Projekt 8
FUCHS

Antrag zur Weiterbearbeitung
1. Rang | 1. Preis

Architektur
Conen Sigl Architekten GmbH ETH SIA BSA, Zürich

Situation 1:1000 / Südfassade 1:600

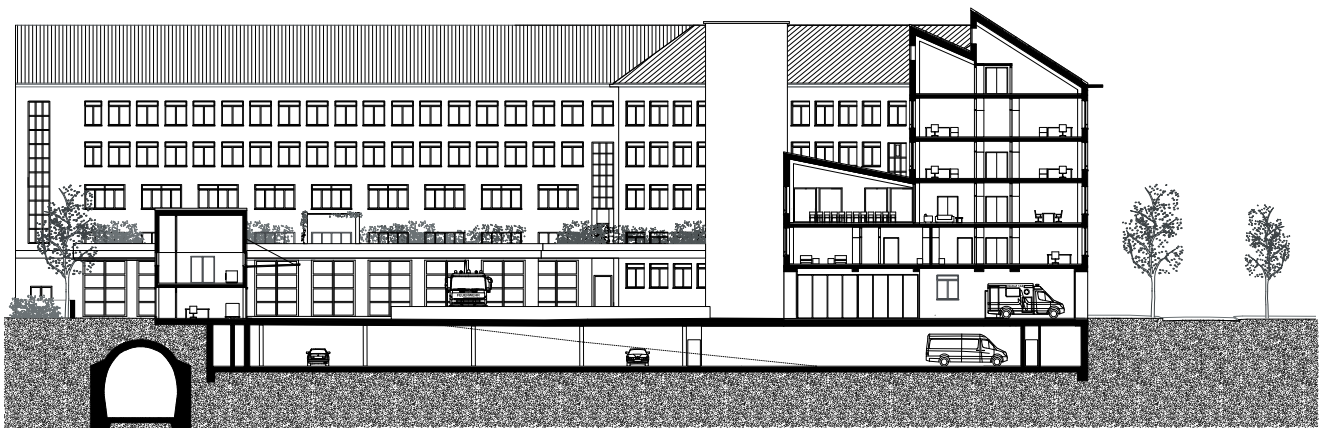
Das Projekt «FUCHS» artikuliert einen selbstbewussten städtebaulichen Abschluss der neuen Wache Süd. Der Erweiterungsbau gliedert sich in Höhe und Fluchten dem Westflügel und den hofseitigen Annexbauten der bestehenden Brandwache an. Strassenseitig wird die Gebäudekubatur des Bestands aufgenommen und weitergeführt. Hofseitig entwickelt der Erweiterungsbau eine Eigenständigkeit in Form und Ausdruck durch den Rücksprung ab dem zweiten Obergeschoss und die Ausbildung mehrerer, mit Photovoltaikelementen belegter Sheddächer. Die Weiterführung der bestehenden Kubatur und die Weiterentwicklung der Gebäudeform zu einem selbstständigen Ausdruck erzeugen eine spannende Balance.

Die Sheddachstrukturen verleihen dem Baukörper eine zeichenhafte Wirkung und vermitteln zwischen der strassenseitigen Eingliederung des Projekts in den Quartierkontext und dem gewerblichen Charakter des Hofs. Das hofseitige Sheddach des Neubaus überragt allerdings die maximale Gebäudehöhe und verstösst so gegen die baurechtlichen Vorgaben. Die programmatische Belegung und Dimensionierung der Räume unterhalb der Sheddächer wird kritisch hinterfragt. Ist unter der Sheddachstruktur des Annexbaus noch der Theoriesaal angeordnet, enthalten die ikonographisch auffälligen Sheddächer des Hauptbaus lediglich Technikflächen. Ein neues Hofgebäude mit Wäscherei und Anlieferung nimmt mit seiner Sheddachstruktur auf den Erweiterungsbau Bezug und spannt mit diesem den gut organisierten Hof auf. Die bauliche Verbindung aller Gebäudeteile ermöglicht einen internen Rundlauf, der aus funktionaler Sicht begrüsst wird.

Visualisierung / 1. Untergeschoss 1:1000

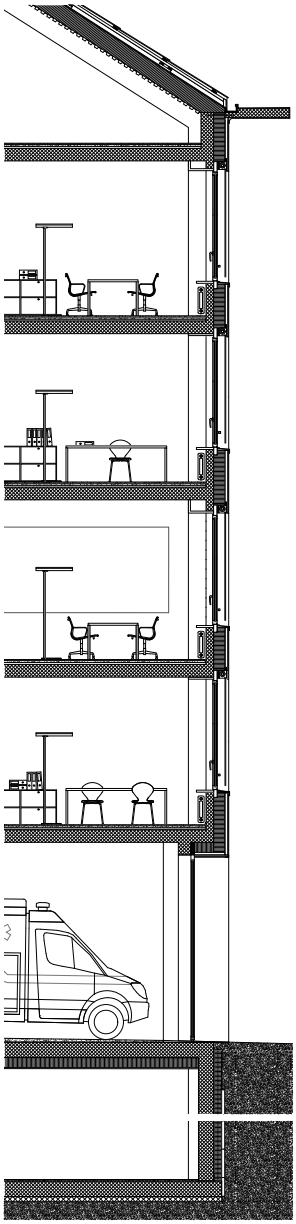
und einer sensiblen Differenziertheit der Aufenthalts- und Gemeinschaftsräume. Durch die Anordnung der Technikflächen im Dachbereich wird Platz für die Tiefgarage freigespielt, deren Fahrgasse jedoch mit einer Breite von fünf Metern zu knapp bemessen ist. Auch die Steigzonen erscheinen zu gering dimensioniert.
